# **Bürgerinitiative Umwelt Wathlingen e.V.**

## **Geplante Abdeckung der Halde Niedersachsen in Wathlingen**

**Ihr Zeichen: LID.1/L10001/03-02\_04/2020-0156 (vormals: LÖA/L10001/04-01/2020-0061)**

**Abb. 9: Kalihalde Niedersachsen (alter und neuer Haldenrandgraben)**

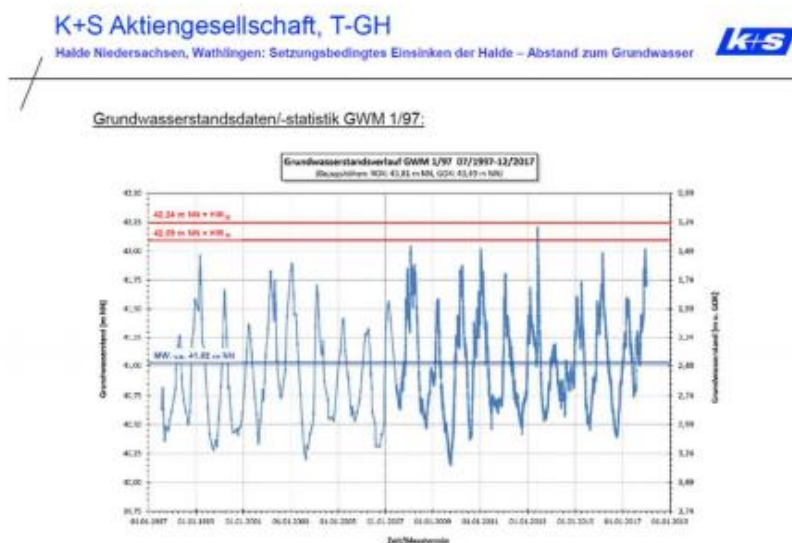
Die von Ihnen genannte Abbildung 9 zeigt den Haldenrandgraben. Hieraus ergeben sich keine Grundwasserganglinien. Die Ganglinien der Abbildung 41 zeigen die der GWM 1/97 im Norden.

*Die Grundwasserganglinien im Süden der Halde verhalten sich wie die der GWM 1/97 (siehe Protokoll des Erörterungstermins vom 10.01.2019, Abb. 9).*

Abbildung 6: Hydraulische Modellvorstellung zum internen Haldenaufbau (aus Band 3.15, S. 95).

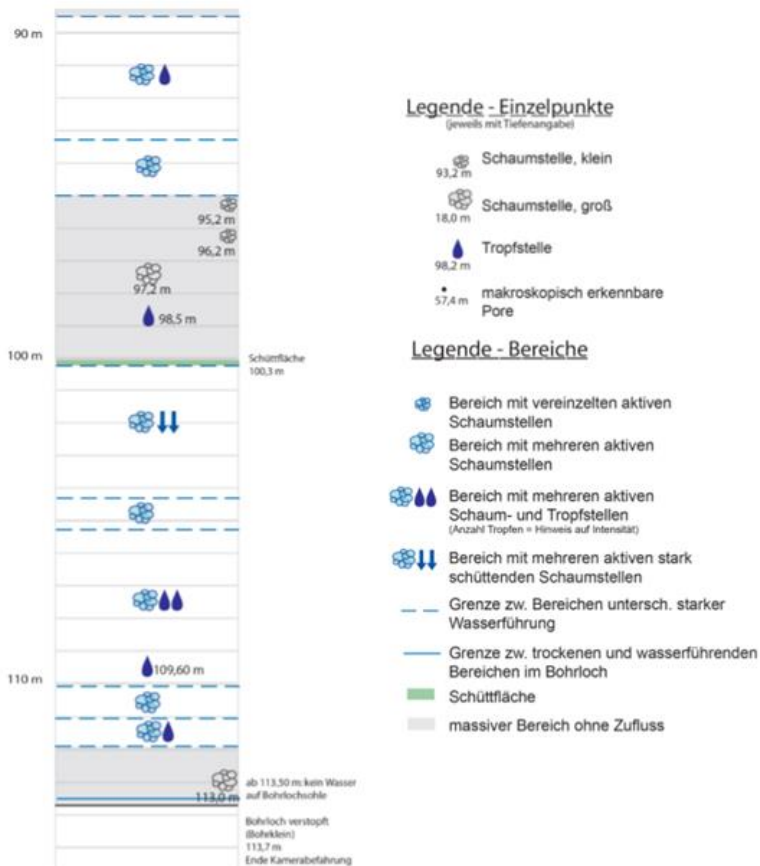
Dort hat sich also gezeigt, dass Kalirückstandshalden nicht nur im Haldenmantelbereich, sondern auch darüber hinaus durchlässig sind. Wie sonst könnte es sein, dass selbst der Vorhabenträger davon ausgeht, dass die Halde (sogar nach

Abdeckung) durchlässig ist und hierfür in den Antragsunterlagen sogar Zahlen liefert (Unterlage F-1.1 Hydrogeologisches Gutachten Kapitel 8.4 S. 66). Dort kommt der Vorhabenträger auf eine Restdurchsickerung von rund 4.000 m<sup>3</sup>/a!

Warum das LBEG trotz dringender Hinweise bis heute keine entsprechenden Untersuchungen im Haldenmantelbereich angeordnet hat ist zumindest unverständlich. Dies gilt ebenso für Untersuchungen und Anordnung von Maßnahmen im Vorlandbereich:

**Abbildung 6-19:** Modellberechnete Entwicklung des Haldenwasserplumes im Profilschnitt, Zeitpunkt 2050  
(Die Uferlinie des nur max. 3,0 m tiefen Steinhuder Meeres entspricht dem nördlichen Modellrand)

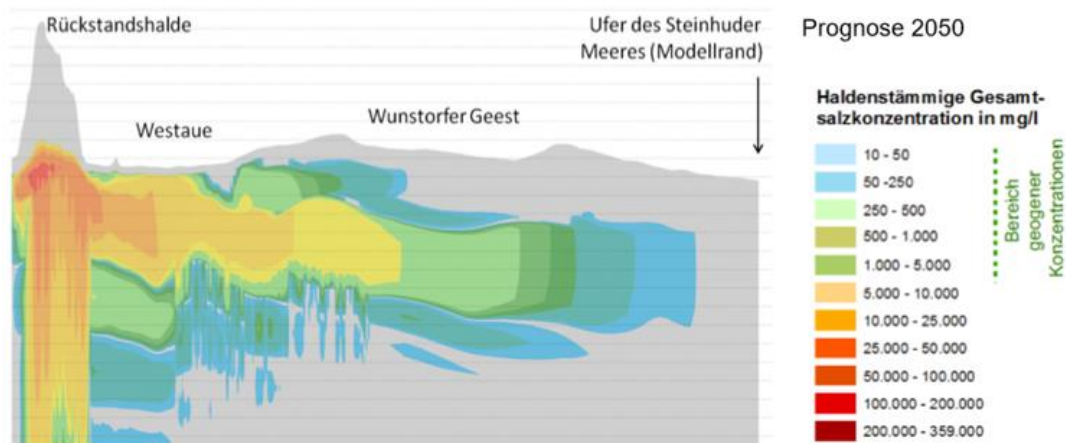
Ausgehend von der unten stehenden Abbildung aus dem „Vorläufigen Abschlussbericht zur Rückstandshalde Werk Sigmundshall „Plume Management“ (Bokeloh) aus 8/2014. (S. 235 des Wortprotokolls des Erörterungstermins) wird deutlich, dass Grundwassermessstellen weiter entfernt von der Halde erforderlich sind, um die Grundwasserbelastung nach dem haldennahen grünen auch im gelben Bereich des Abstroms zu erfassen. Solche Messstellen existieren in Wathlingen und vor allem Nienhagen unverständlicherweise bis heute nicht.

Für die Frage der Feststellung eines Haldenwasserplumes ist es erst einmal irrelevant, ob der Bereich grün oder gelb oder wie hoch die jeweilige Salzbelastung ist. Sie haben jedenfalls die Frage nicht beantwortet, warum in Wathlingen und vor allem Nienhagen bis heute keine Messstellen im Grundwasserabstrom in einer Entfernung von wenigstens 1.000 m existieren.

Ich bitte Sie, zu der Frage weiter von der Halde entfernter Grundwassermessstellen ergänzend Stellung zu nehmen.

*Sie zitieren eine Abbildung aus dem „Vorläufigen Abschlussbericht zur Rückstandshalde Werk Sigmundshall „Plume Management“ (Bokeloh) aus 8/2014. Hierzu merken wir an, dass es sich bei dem in Haldennähe oberflächennah grün dargestellten Bereich um einen Bereich mit einer Salzbelastung von 1.000 bis 5.000 mg/l handelt. Vergleichbare Bereiche finden sich nicht an der Halde Wathlingen.*

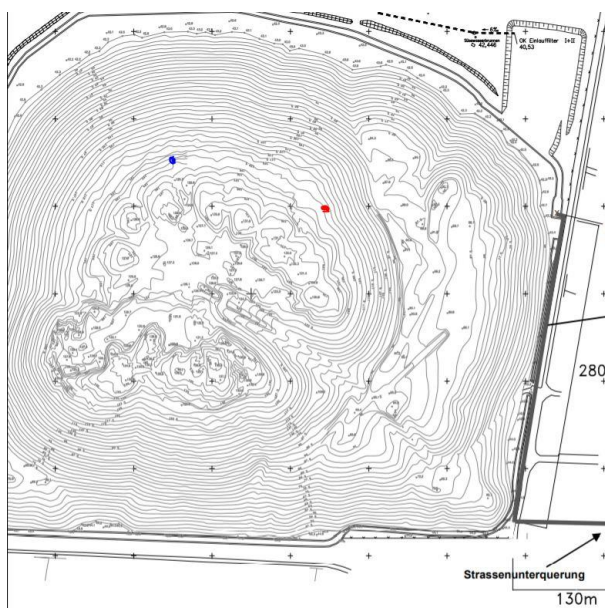
Sie schreiben, dass die Betrachtung der Höhenlagen in den Haldenrandbereichen (dagegen) verzichtbar sei, da hier aufgrund der geringen Auflast nur vernachlässigbar geringe Setzungen zu erwarten seien. Damit wird offenkundig versucht, in die Darstellung der Bürgerinitiative einen Fehler hinein zu konstruieren. Selbstverständlich sind die Höhenangaben - mangels konkreter Daten (s.o.) - für das Zentrum interpoliert worden. Dagegen ist bis heute keine Begründung für eine Höhenlage von 43,6 m NN für das gesamte Zentrum gegeben worden (s.o.).

Der Grund für eine Schnittdarstellung in SW-NO Richtung ist nicht nachvollziehbar. Sinnvoll wäre ein Schnitt in SO-NW Richtung (Grundwasserabstrom und Geländeabfall)

So ergäbe sich für den tiefliegenden nördlichen und nordwestlichen Bereich der Halde eine realistische Berechnung und Darstellung der Einsenkung. Die nördliche Grenze des Zentrums reicht in N und NW Richtung (blauer Punkt) erheblich weiter nach Norden als in NO Richtung (roter Punkt). Zudem ist die Halde in N und NW Richtung auch erheblich höher errichtet worden, was eine stärkere Einsenkung zur Folge hat. Siehe dazu folgende Rissdarstellung der Firma K+S.

Wie Sie richtig schreiben, bildet die senkrecht braun schraffierte Fläche nur schematisch die Haldensenkung ab. Sie zeigt weder die realistische Darstellung der Bodenoberfläche unter der Halde noch das Verhältnis der Lage der Haldenbasis zu verschiedenen Grundwasserständen. Diese beiden wesentlichen Darstellungen fehlen in den Antragsunterlagen.

*Ihre Kritik an der Konstruktion des Schnittes in der Senkungsprognose können wir nicht nachvollziehen. In der Anlage 1 zum Setzungsgutachten Wode sind die Linien gleichförmiger Setzungen dargestellt. Hieraus geht nicht hervor, dass mit der Schnittdarstellung in SW-NO Richtung der Bereich der größten Setzungen „ausgespart“ worden ist.*

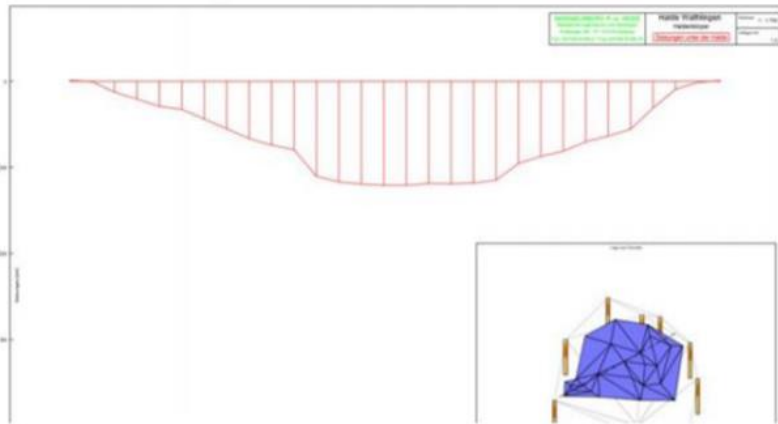
Sie liefern nicht einmal ansatzweise eine Begründung für die Schnittdarstellung in SW-NO Richtung, obwohl die Richtungen von Grundwasserabstrom sowie Geländeabfall und die Form der Halde einen Schnitt in SO-NW Richtung erfordern.

Auf die Kritik der Akzeptanz „*gewisser Unsicherheiten*“ Ihrer Prognosen gehen Sie nicht ein. Mit Ihrer äußerst knappen Antwort weichen Sie aus und verdrehen zudem meine Kritik. Der Bereich der größten Setzungen ist nicht „ausgespart“, sondern im Verhältnis zur Höhenlage des Grundwassers und in seiner tatsächlichen Ausdehnung falsch und verharmlosend dargestellt worden. Das gilt im Grunde aber für den gesamten nördlichen und damit tiefliegenden Bereich der Halde.
